改善箇所説明図

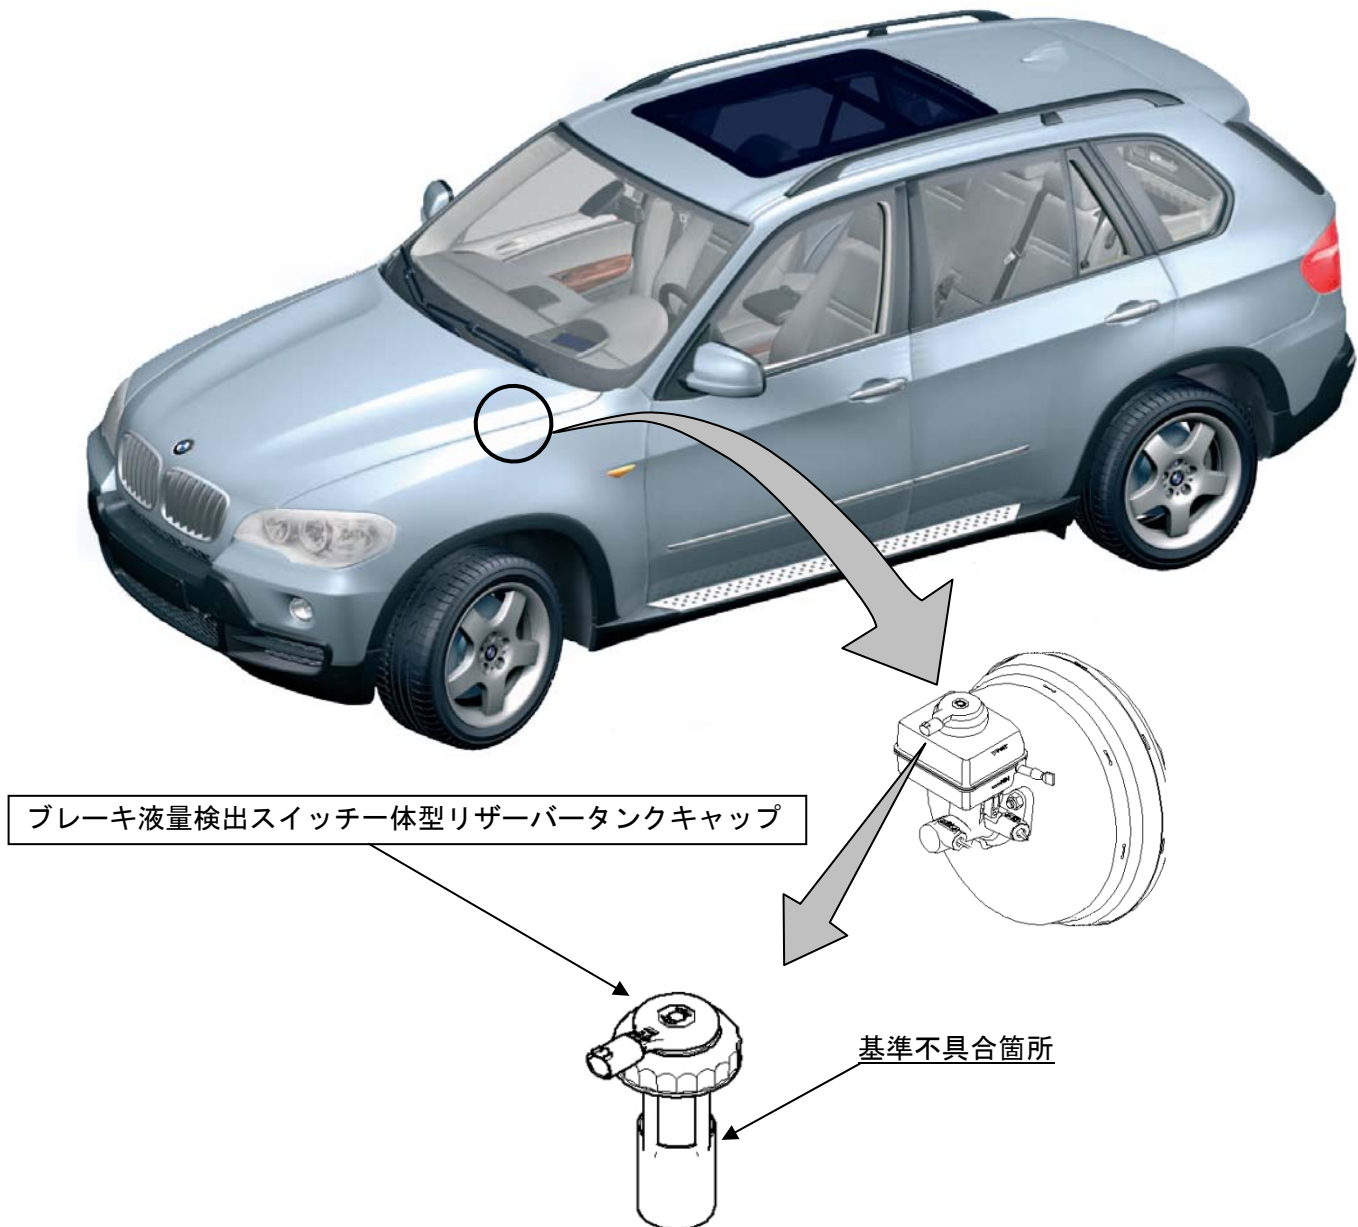
不具合の内容

ブレーキ液のリザーバタンクキャップに取り付けられたブレーキ液量の低下を検出するスイッチの材質および加工精度が不適切なため、ブレーキ液温度の上昇によりスイッチが作動不良を起こすことがある。そのため、ブレーキ液が減少しても警告灯の点灯が遅れるまたは全く点灯しないおそれがある。

改善措置の内容

全車両、ブレーキ倍力装置に記載されている製造番号を確認し、対象となる場合はブレーキ液量検出スイッチ一体型リザーバタンクキャップを良品と交換する。
